DETERMINAZIONE DEL DIRIGENTE SERVIZIO VIA/VINCA 24 maggio 2024, n. 239

[ID VIP 9837] - Parco integrato agrivoltaico collegato alla RTN, di potenza nominale 78,4 MWp, da realizzarsi nel Comune di San Giovanni Rotondo (FG) e San Marco in Lamis (FG). Istanza per il rilascio del Provvedimento di VIA statale ex art. 23 del D.lgs. n. 152/2006 e ss.mm.ii. Proponente: Solar Invest 3 S.r.l.

Relazione tecnica a supporto dell'istruttoria sul progetto
ID_VIP 9837

Tipologia di progetto: Agrivoltaico
Potenza: 78,4 MWp
Ubicazione: Comuni di San Giovanni Rotondo (FG) e San Marco in Lamis (FG)
Proponente: Società Solar Invest 3 S.r.l.

Fig. 3 - Mappatura delle Aree Idonee D.L. 199/2021 e s.m.i.

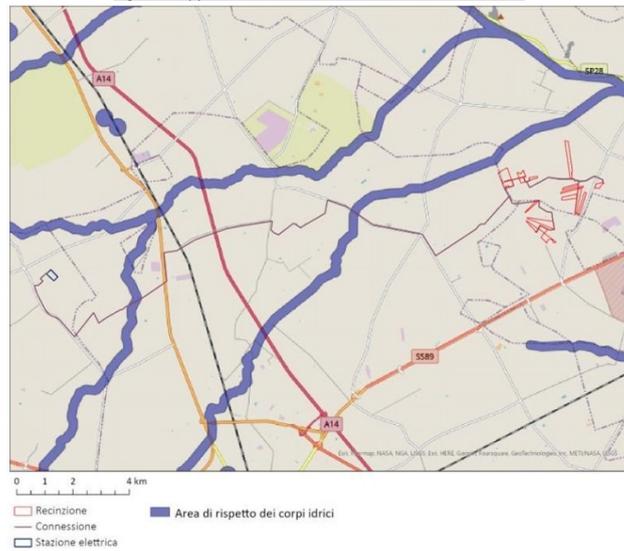
lett. c-quater) **non ricade** nella fascia di rispetto dei beni sottoposti a tutela (500 metri per gli impianti fotovoltaici, come si evince dalla Fig. 3.

Fig. 4 – mappatura impianti FER nel raggio di 5,00 km

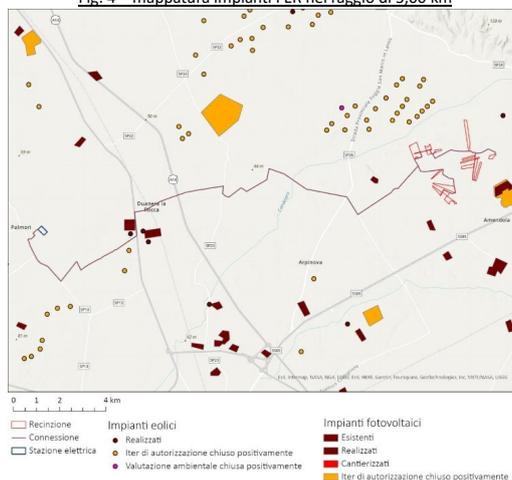
Si rileva che l'impianto oggetto di studio interferisce con il buffer di 2 km di diversi impianti eolici realizzati o con iter concluso e con impianti fotovoltaici come si vince in Fig. 4.
